***Plus Energia Sp. z o.o.***

**KARTA AKTUALIZACJI nr 2/2019**  
**Instrukcji Ruchu i Eksploatacji Sieci**  
**Dystrybucyjnej**

*Niniejsza Karta Aktualizacji zmienia postanowienia Instrukcji Ruchu i Eksploatacji Sieci Dystrybucyjnej („IRiESD”),*

**1. Data wejścia w życie aktualizacji:** data zatwierdzenia Karty aktualizacji nr 2/2019 IRiESD przez Zarząd Plus Energia Sp. z o.o., za wyjątkiem Załącznika nr 4 „Szczegółowe wymagania techniczne dla jednostek wytwórczych przyłączanych do sieci dystrybucyjnej”, który wchodzi w życie 15 października 2019 r.,

Rys.3. Charakterystyka sterowania mocą bierną w funkcji napięcia wymagana przez OSDn.

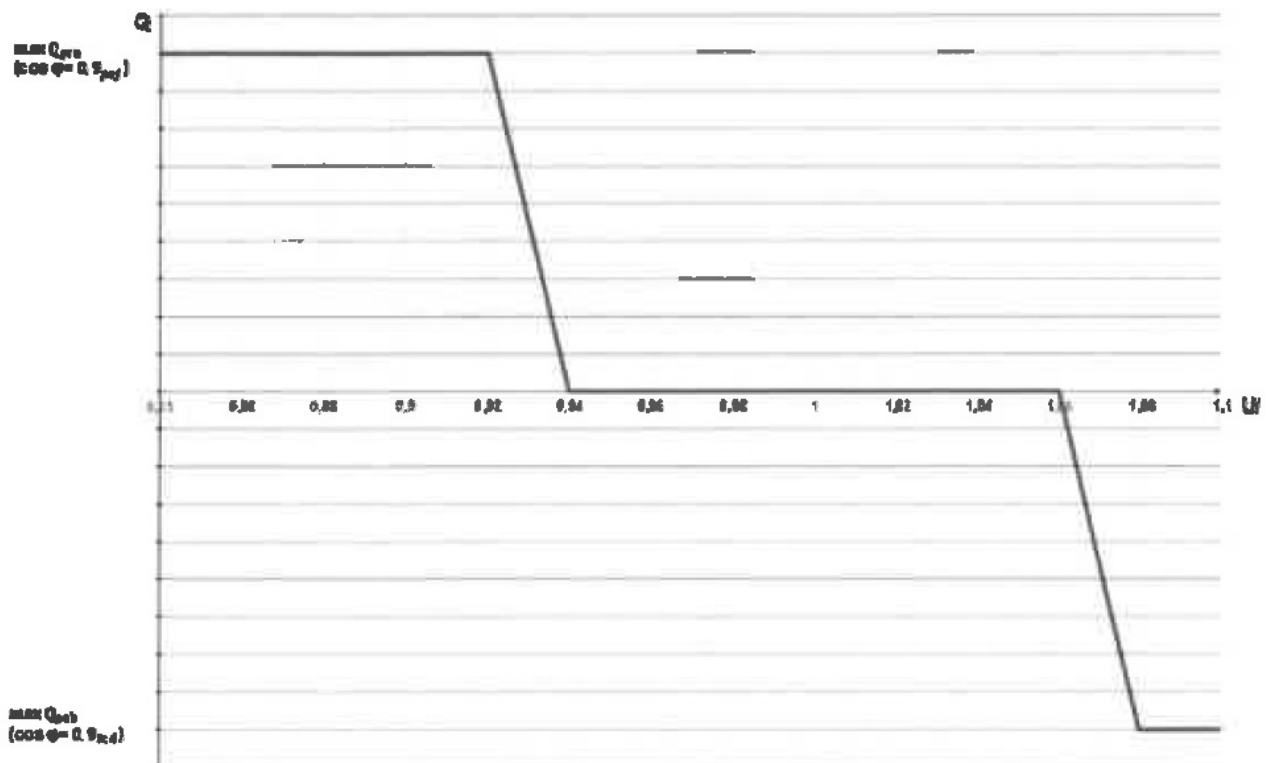
W trybie Q(U) sterowanie odbywa się według krzywych przedstawianych na rys. 3 i 4. Charakterystyka Q(U) ma być konfigurowalna w celu ewentualnego dostosowania pracy mikroinstalacji do warunków napięciowych w miejscu przyłączenia mikroinstalacji. Zmiana charakterystyki wymaga uzgodnienia z OSDn, a właścicielem mikroinstalacji. Dodatkowo, konfigurowalna ma być dynamiczna odpowiedź sterowania, filtr pierwszego rzędu powinien mieć nastawioną stałą czasową na czas 5 s, czas do osiągnięcia 95% nowej nastawy w wyniku zmiany napięcia ma wynosić 3 stałe czasowe.

Rys.5. Charakterystyka sterowania współczynnikiem mocy  $\cos \varphi$  w funkcji generowanej mocy czynnej wymagana przez OSDn.

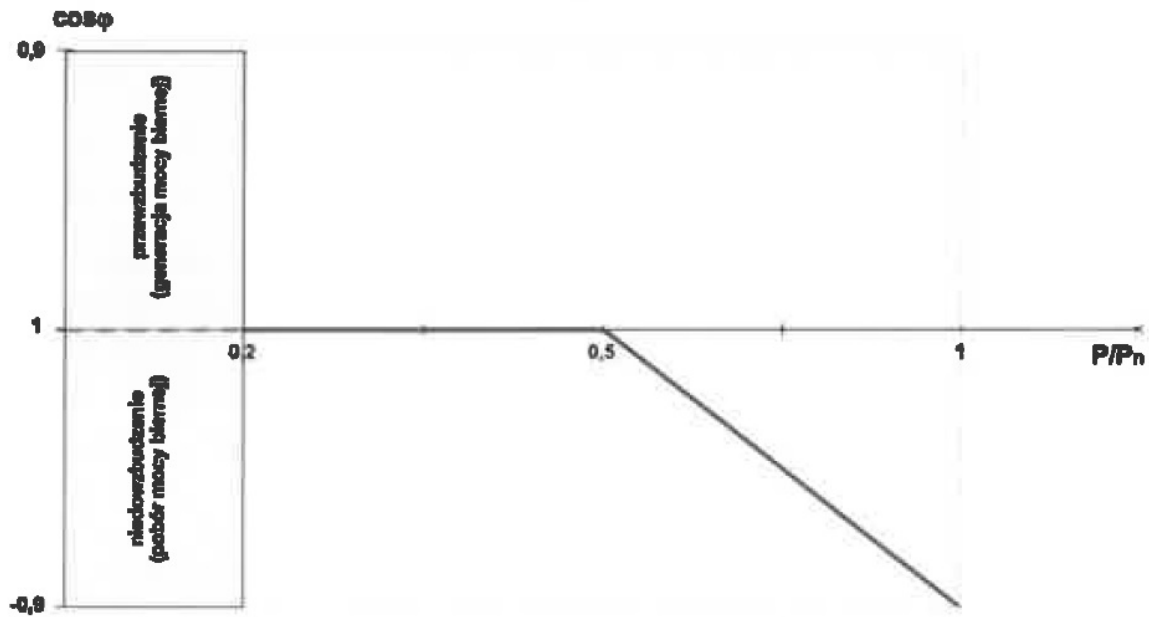
W trybie  $\cos \varphi (P)$  sterowanie odbywa się, według krzywej przedstawionej na rys. 5. Nastawione nowe wartości wynikające ze zmiany mocy czynnej generowanej muszą być nastawione w ciągu 10 s. Zaleca się, aby szybkość zmiany mocy biernej następowała
